Product Change Notice (PCN)

件名: Addition of wafer test factory for RL78/F13, F14 series
発行日: 1/25/2022
出荷開始予定日: 10/31/2022

Label example for R5F10PPJCLFB#15Q (F14, 100pin, Cu-wire, Full-Carton)

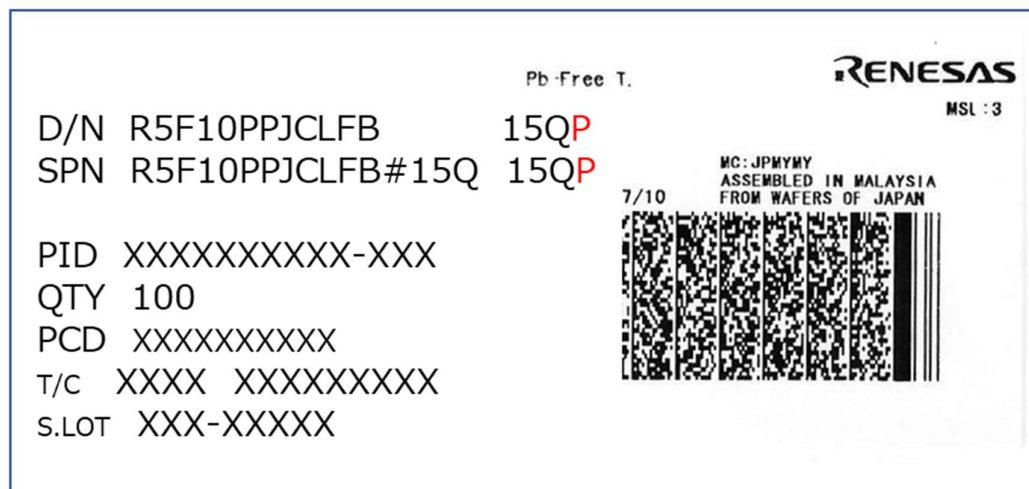
■ラベル仕様

川尻 Kawashiri

那珂 Naka

※ウェハテスト拠点は赤字の箇所では判別可能です。
